WM 195555 消除症状 - 发动机: 更换冷却液调节器壳体 (发动机底部液体泄漏/SY2813)

用于冷却液分配器壳和冷却液管的零配件要求 (51/12)

更换冷却液系统盖 (98/13)

原因

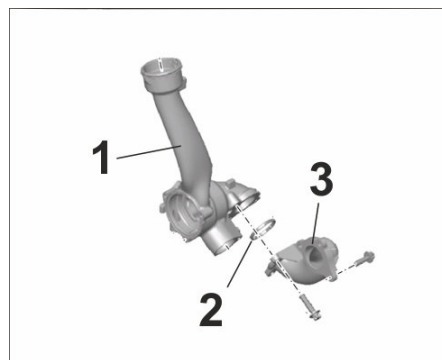
由于冷却液调节器壳体上孔处的公差过大, 冷却液调节器壳体和邻近的水管周围可能会出现泄漏现象。

更换冷却液调节器壳体 **-1-**、水管密封件 **-2-** 和水管 **-3-**。

现可在自 **2013 年 6 月起生产**的所有车辆上使用公差已经过优化的冷却液调节器壳体。

零件号:	名称:
9A1.106.022.02	→ 冷却液调节器壳体
900.385.270.01	→ 六角圆头螺栓
9A1.106.238.00	→ 水管
9A1.106.215.00	→ 密封件

图 1

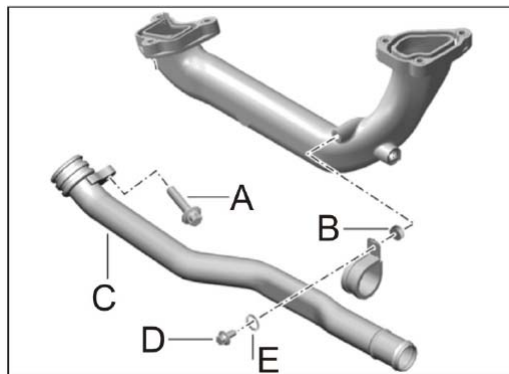
在需要安装零配件时, 混合安装了不能安装在一起的零配件

- 发动机号 (参见“推出日期”以进行区分) 和
- 零件号 (安装在车辆内的零件的零件号)

a) 截至发动机号的推出日期并且视车辆内安装的零件而定:

b) 自发动机号的推出日期起并且视车辆内安装的零件而定:

以下二者之一 • 更换用水导流壳, 零件号 - 9A1.106.022.02

使用不同零件:

- ⇒ 六角圆头螺栓, M6 x 25 (900.385.072.01 -项目 A-)
- 套筒 (已安装, -项目 B-)
- 带垫圈的半圆头螺钉 (已安装, -项目 D 和 E-)

或 • 更换用水管, 零件号 - 9A1.106.026.31

使用不同零件:

- 六角圆头螺栓, M6 x 35 (900.385.270.01 -项目 A-)
- ⇒ 无套筒 (-项目 B-)
- 带垫圈的半圆头螺钉 (已安装, -项目 D 和 E-)

改进零件从 2012 年 6 月 14 日以及下列发动机号起安装:

MA 1/22 _D 01097 ⇒ 2.7 l - Boxster

MA 1/23 _D 00820 ⇒ 3.4 l - Boxster S
